Fra: "Bettina Lund" <bettina.lund@hedensted.dk>
Til: "raastoffer@ru.rm.dk" <raastoffer@ru.rm.dk>
Sendt dato: 30-01-2026 08:42
Vedrørende: SV: Høring af ansøgning og udkast af screening (Hedensted 25)

Hermed Hedensted Kommunes høringssvar vedr. ansøgning og VVM-screeningen til råstofindvinding ved Kragelund (Hedensted 25).

Indledende høring over ansøgning om råstofindvinding samt høring over udkast til screeningsafgørelse på matr.nr. 4 am, og matrikel 6y Kragelund By, Ø. i Hedensted Kommune og udkast til screeningsafgørelse

Høringssvar til ansøgning og udkast til screeningsafgørelse om råstofindvinding på matr.nr. 4 am, og matrikel 6y Kragelund By, Ø. i Hedensted Kommune og udkast til screeningsafgørelse

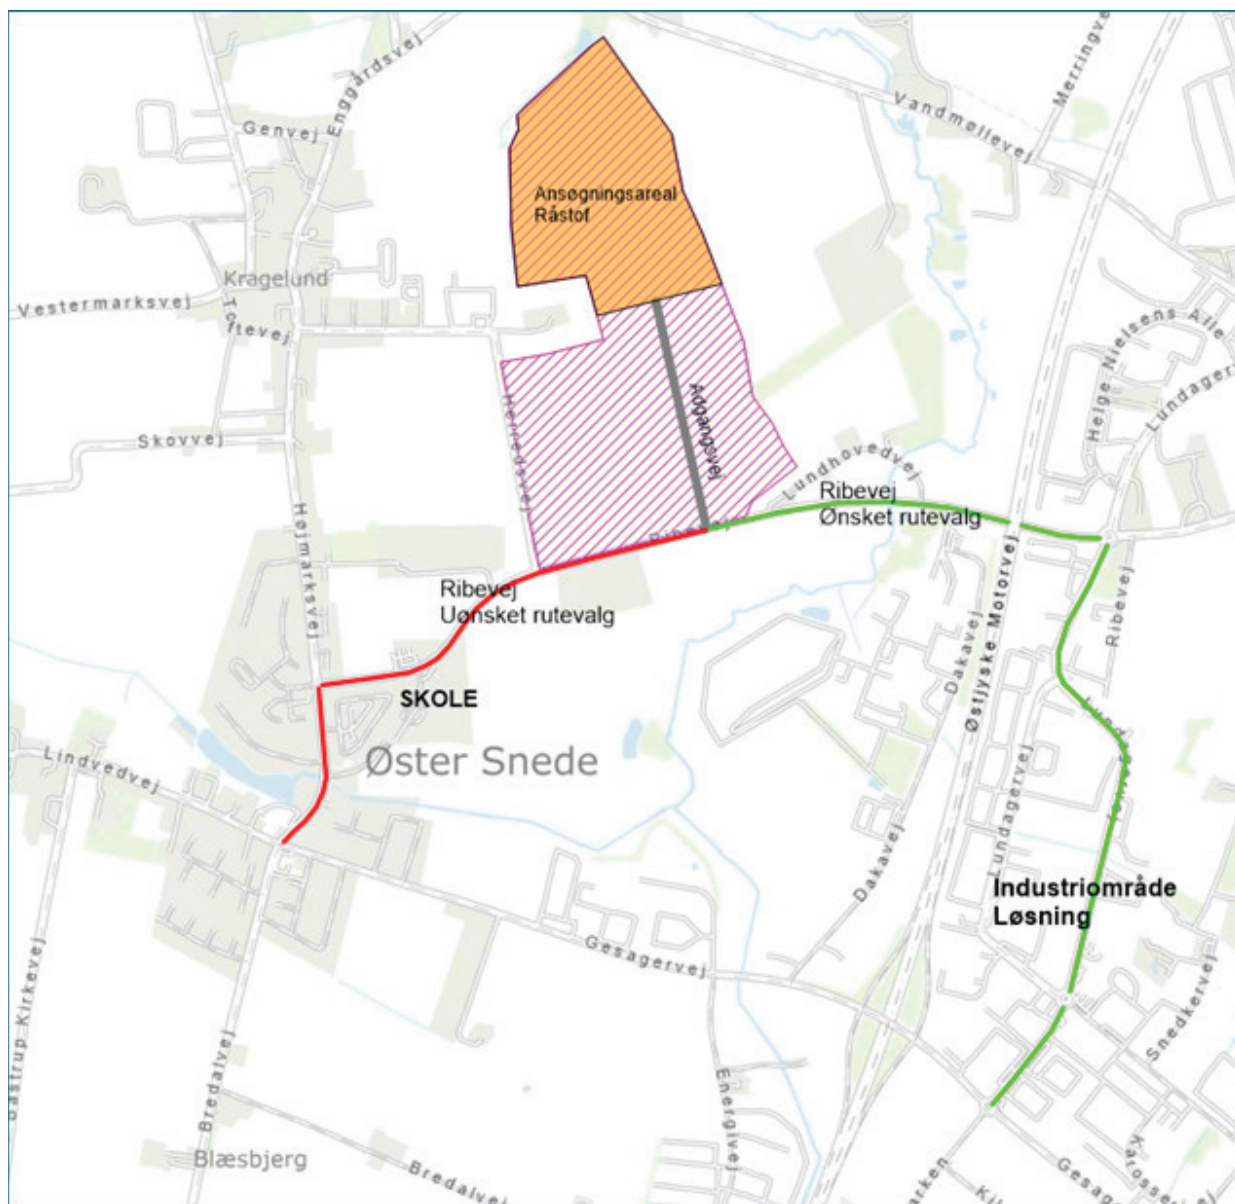
I pkt 2.1 *Projektbeskrivelse* fremgår der ved en fejl, at der etableres 20 m asfaltbelægning før udkørsel på Ribevej. Dette skal ændres til 50 m, som det også fremgår af ansøgningsskemaet ” Adgangsvej til indvindingsområdet”

I pkt. 4.6 *Støv, støj og vibrationer , lys luft, lugt og trafik*, samt pkt. 4.8 *Kumulative påvirkninger* vurderes det, at der ikke er lagt tilstrækkelig vægt på den miljøpåvirkning en øget mængde af tung trafik kan påvirke bolig- og skoleområdet i Øster Snede.

Påvirkningen kunne reduceres ved krav/anbefaling om rutevalg med tung lastbiltrafik mellem Gesagervej og grusgravsområdet, ved udelukkende at anvende den østlig strækning af Ribevej via Lundagervej gennem Industriområdet i Løsning. Vejafdelingens opfordring til ønsket rutevalg er angivet med den grønne forbindelse på nedenstående kortudsnit.

Højresvingsforbuddet ved udkørsel fra grusgravsområdet understøtter det ønskede rutevalg væk fra området, men sikrer ikke at lastbiltrafikken frem til grusgravsområdet vil kunne foregå gennem mindre egnede vejforbindelser tæt på bolig- og skoleområde i Øster Snede. Regionen opfordres til at indgå en dialog med ansøger til en løsning, der eliminerer lastbiltrafikken på strækningen forbi skoleområdet.

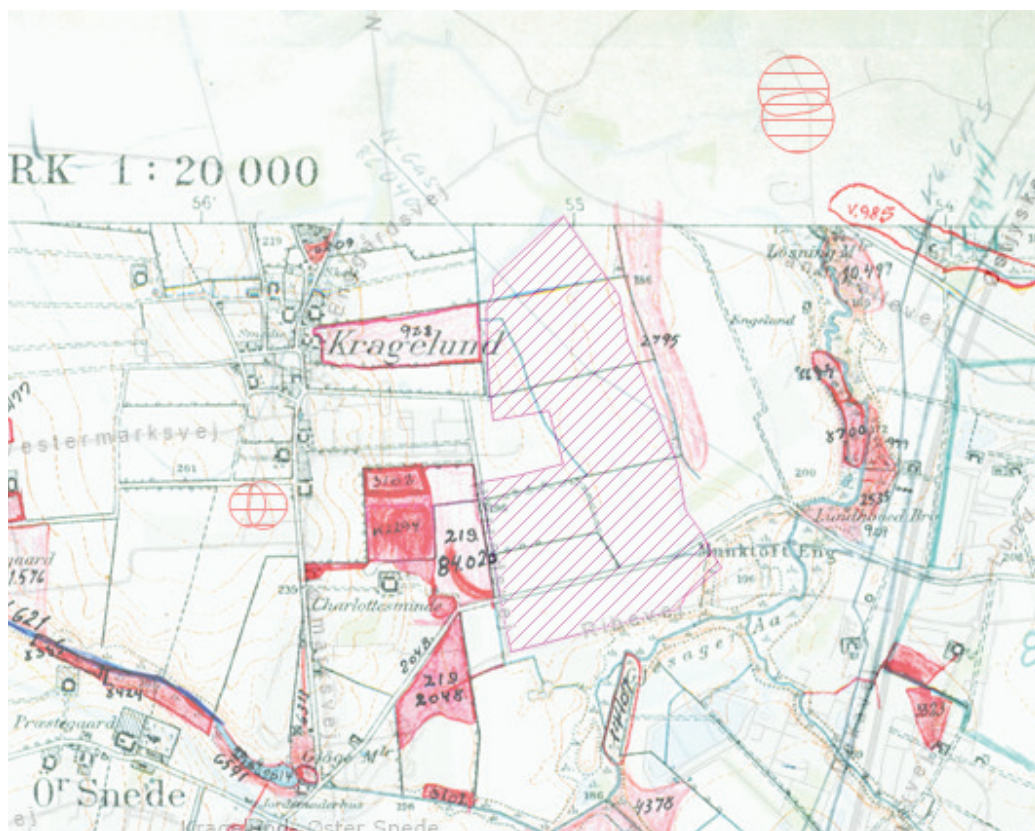
Afdelingen gør opmærksom på, at der er eksisterende dræn omkring området, som der skal tages højde for inden gravning starter.

I de områder, der er markeret med rødt foreligger der drænprojekter. Kortene fremskaffes via tidl. Hedeselskabet, nu WSP

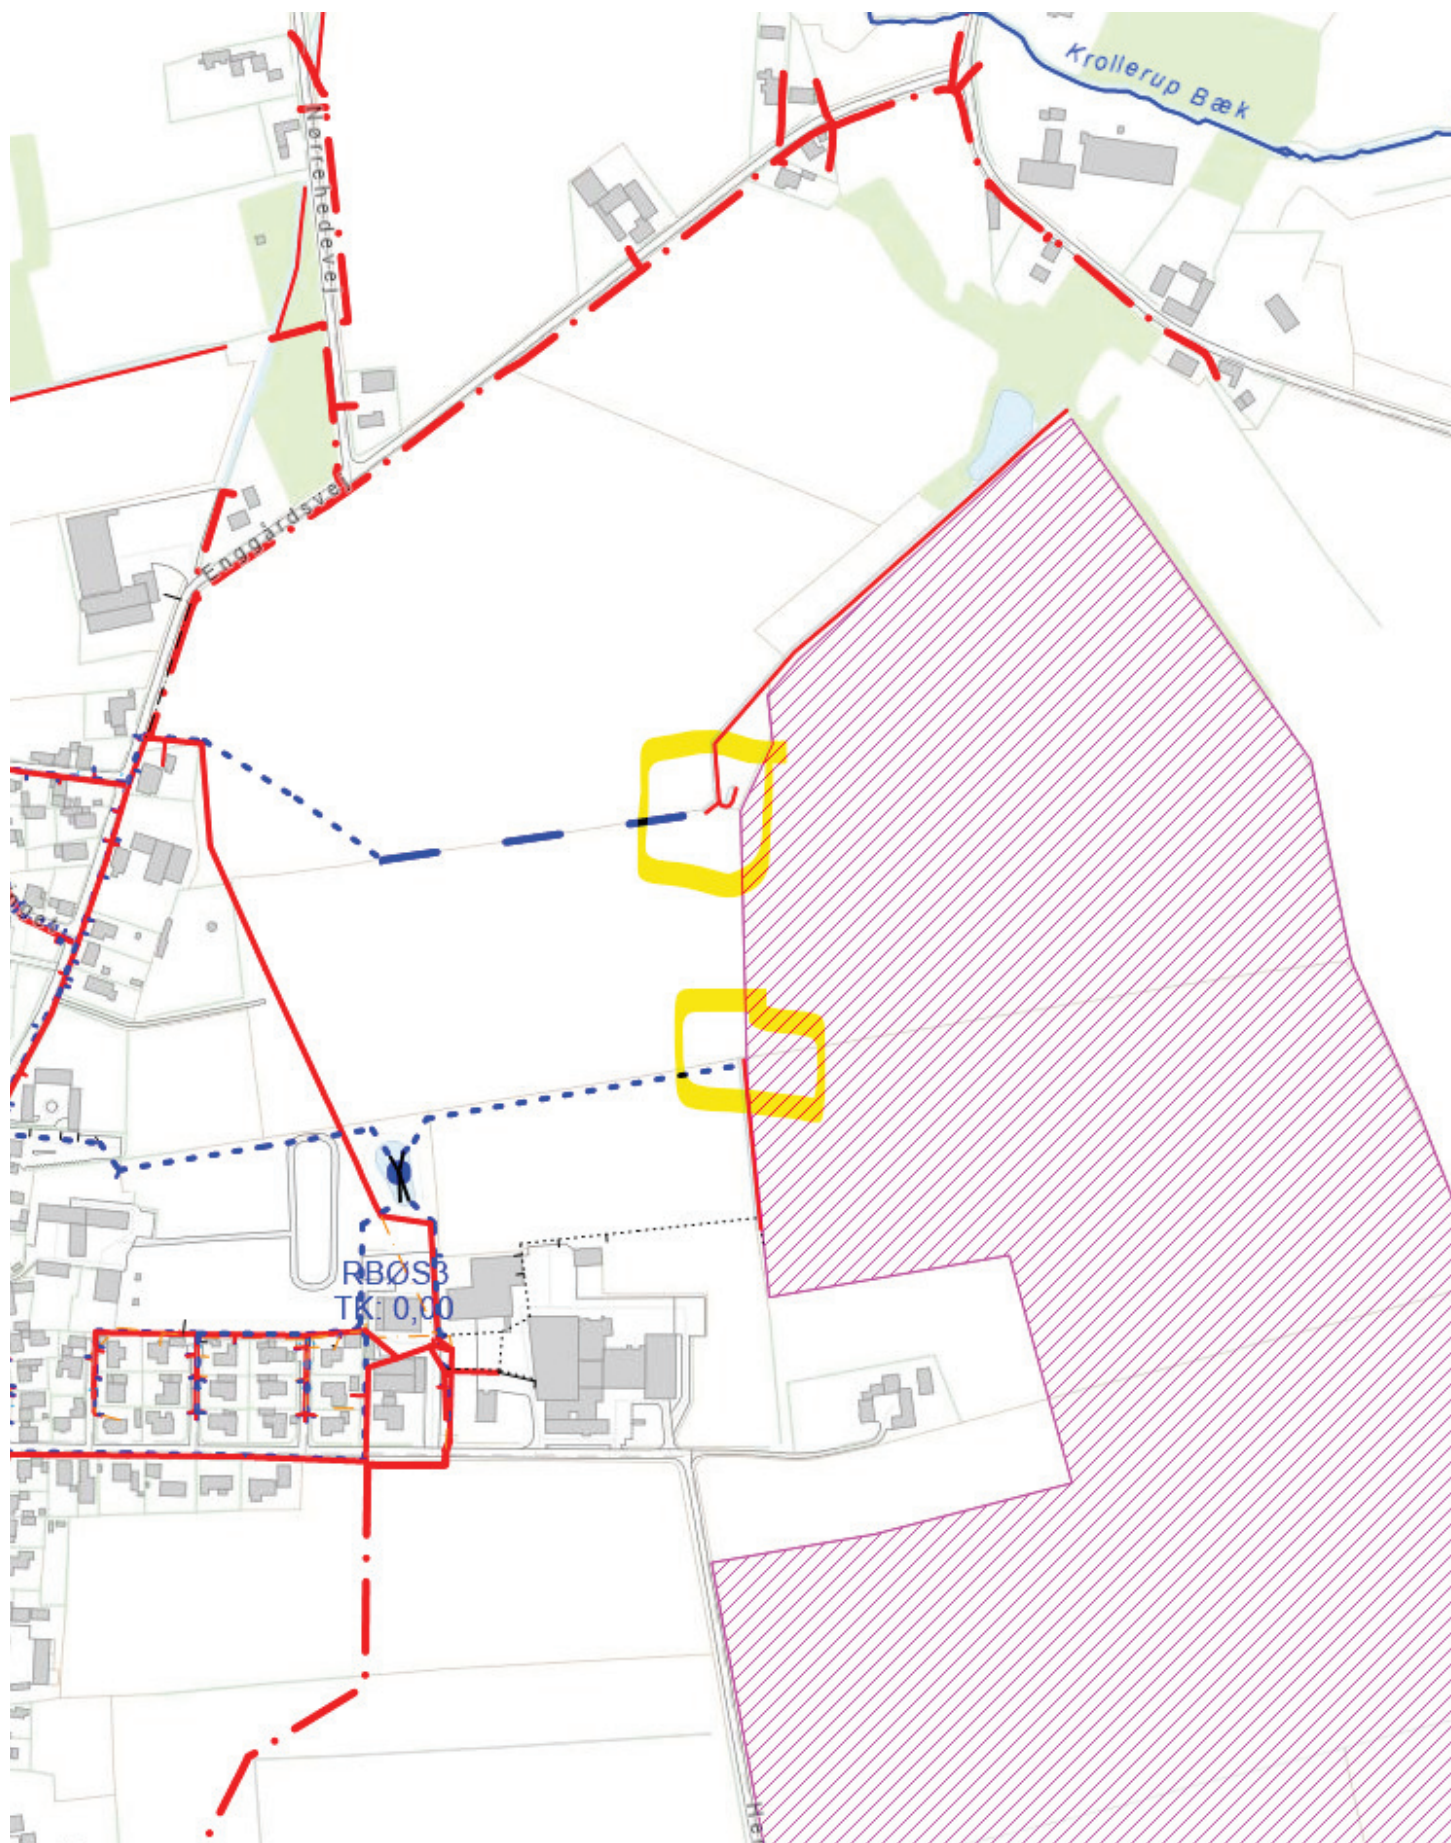
Hedensted Spildevand har 2 regnvandsledninger med udløb (gul markering) i det vestlige skel

**Kørselsrute fra grusgrav mod Lindved,
gennem Øster Snede**

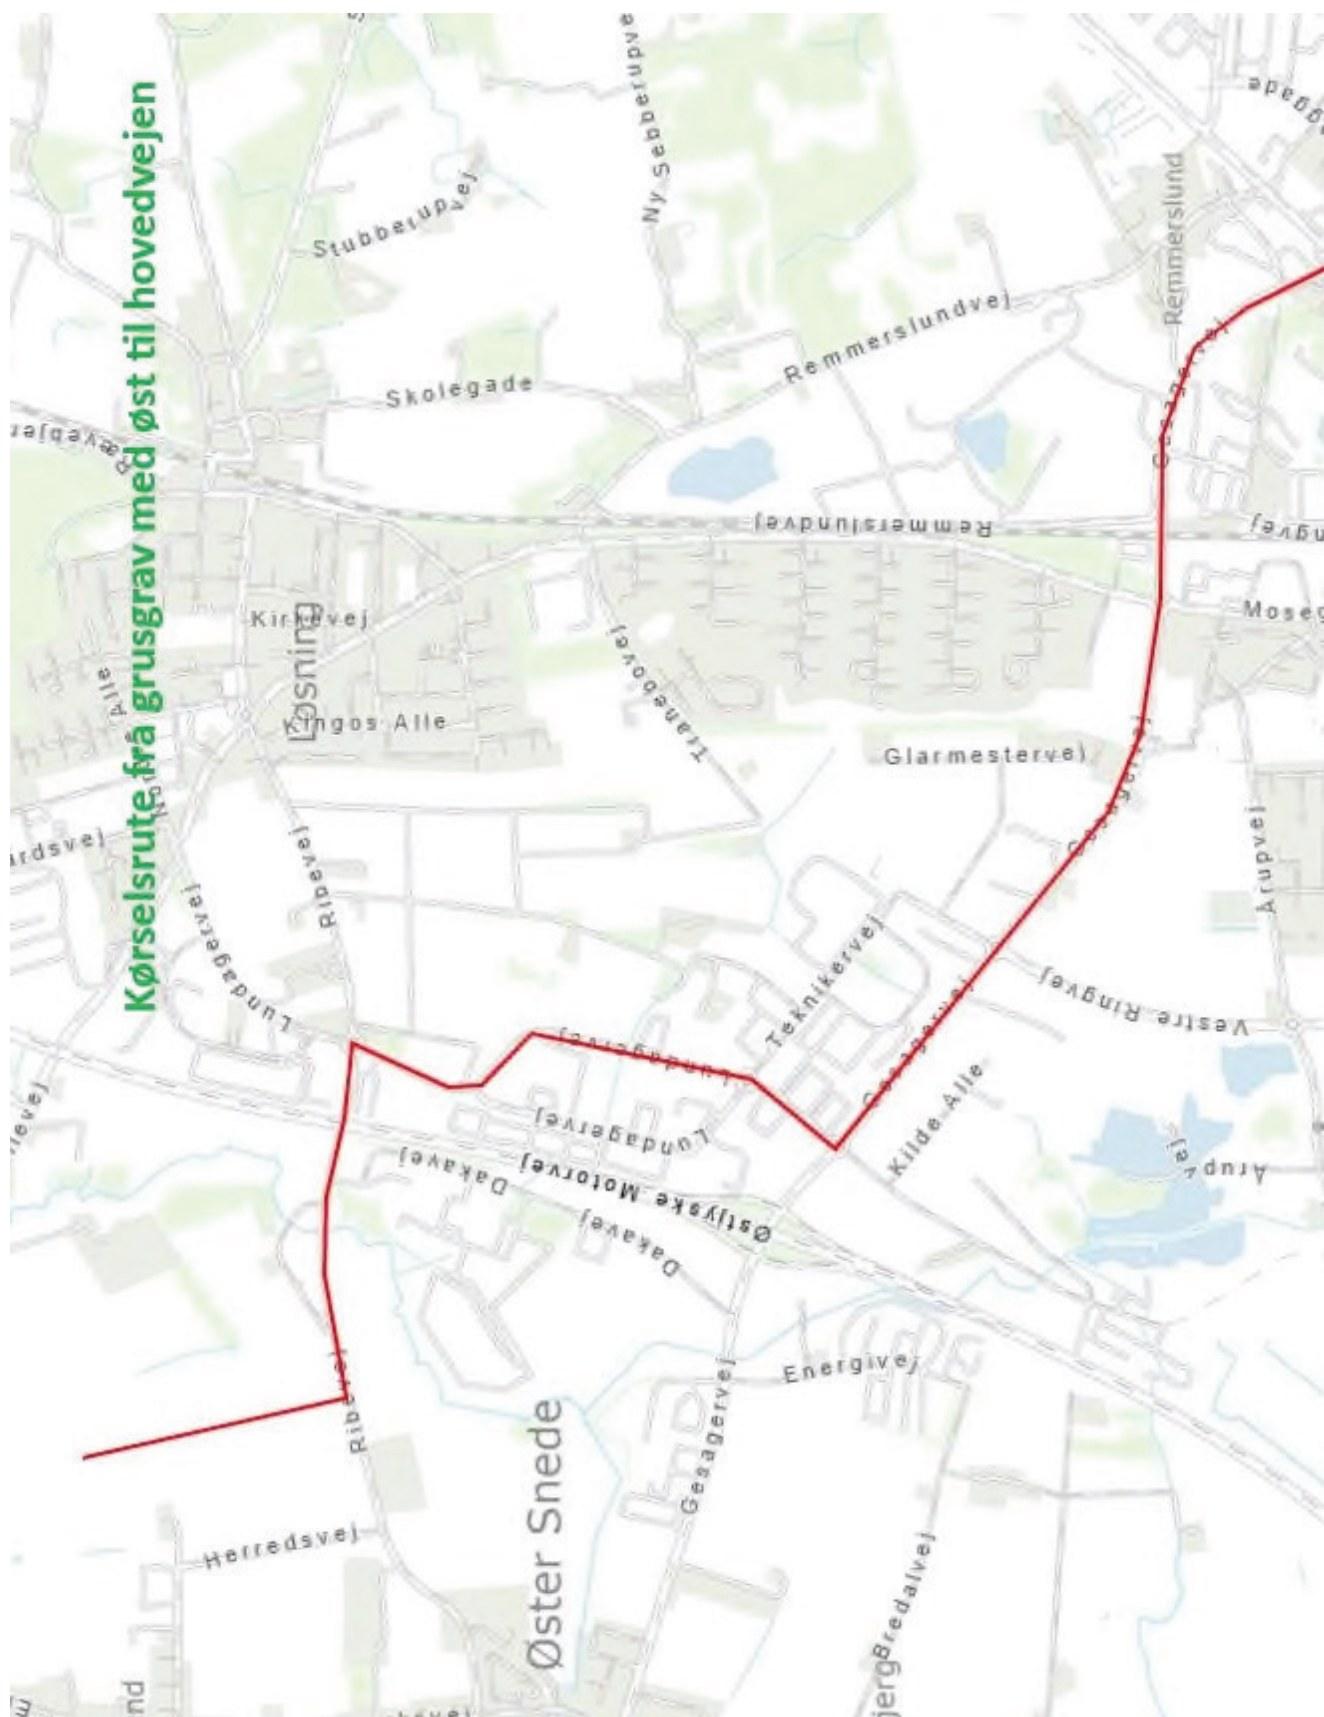
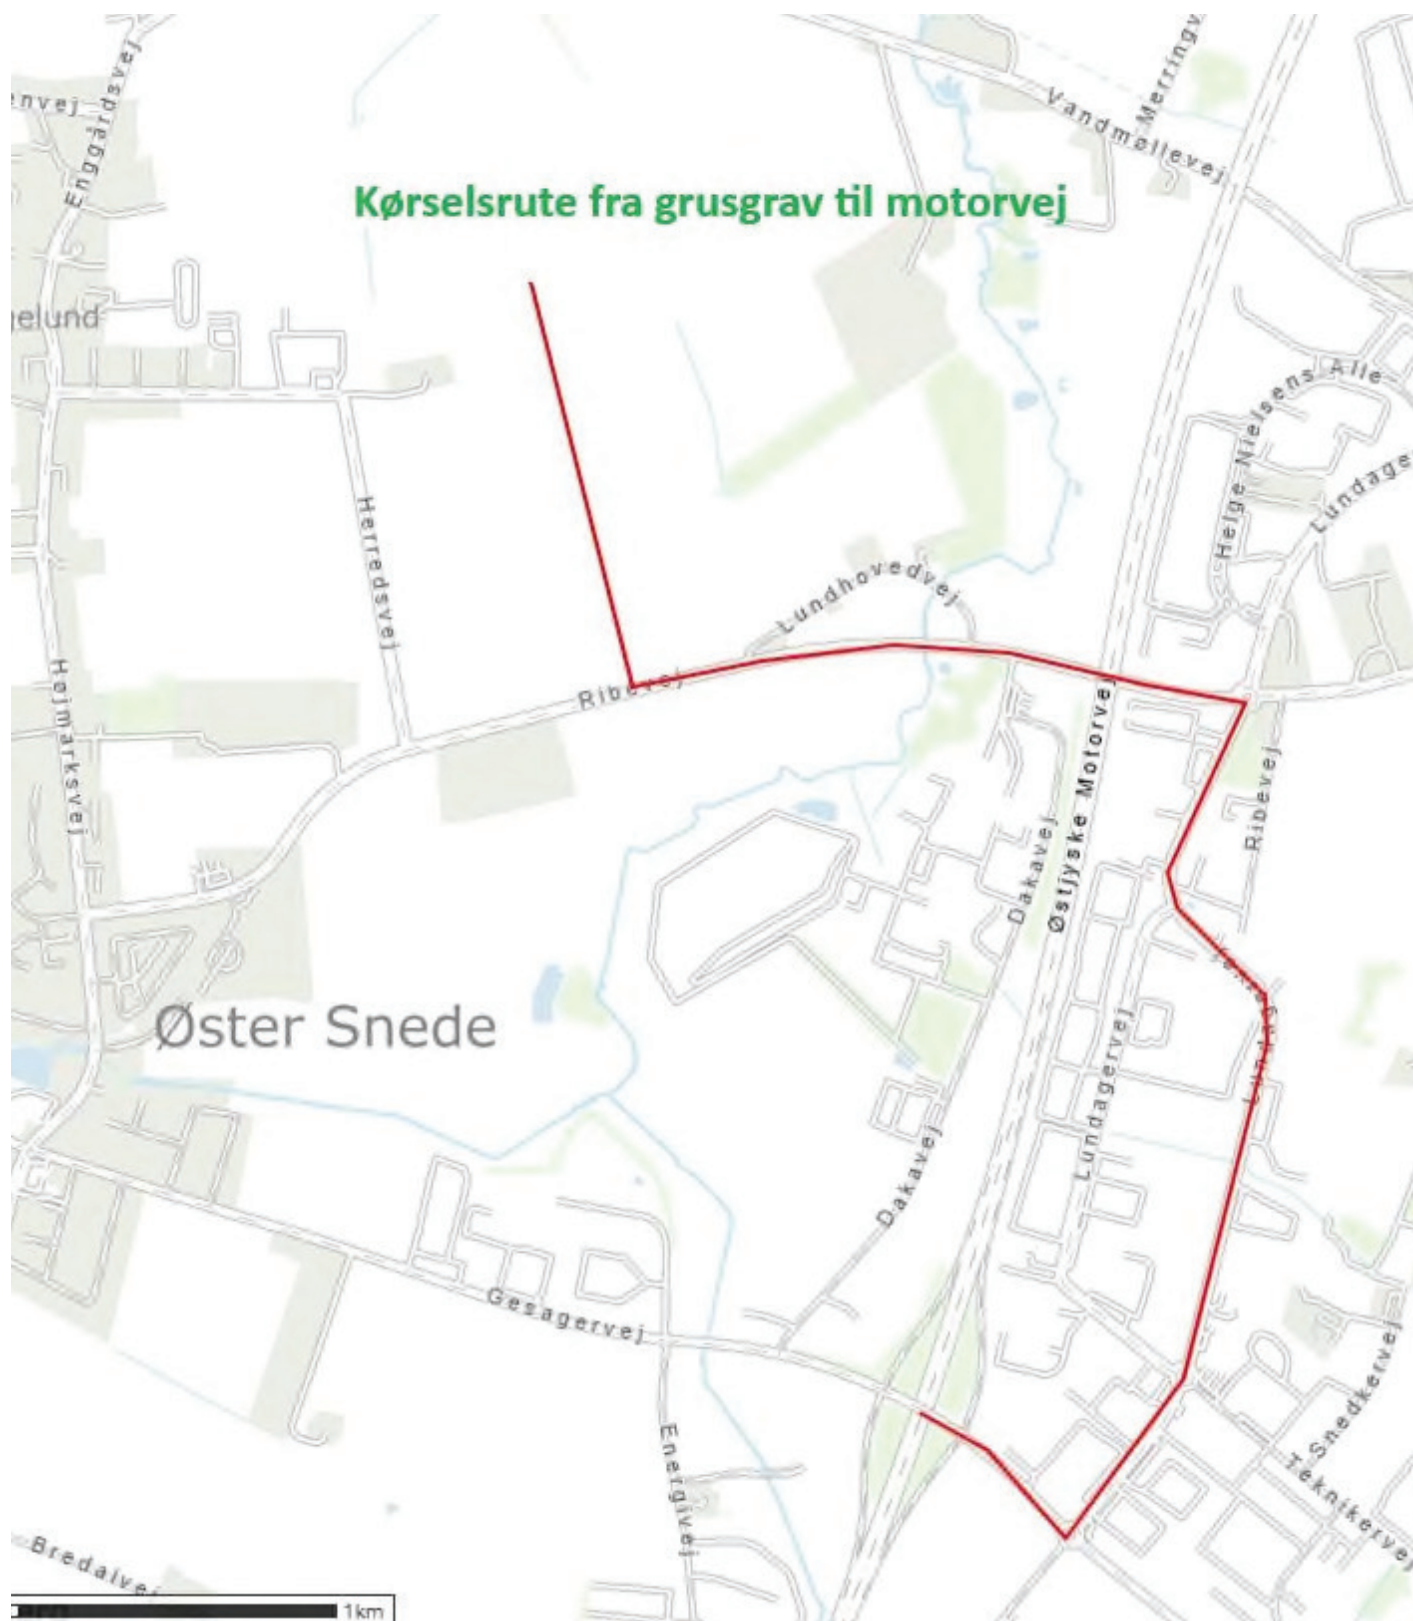
De vedhæftede 5 kort viser mulighederne for lastbiltransport til og fra grusgraven, her er det meget vigtigt for os, at mindst muligt transport bliver på ruten: **1.Kørselsrute fra grusgrav, mod Lindved gennem Ø. Snede**, da Lindvedvej og Højmarksvej i forvejen er yderst belastet af lastbiltrafik, og bliver det endnu mere i
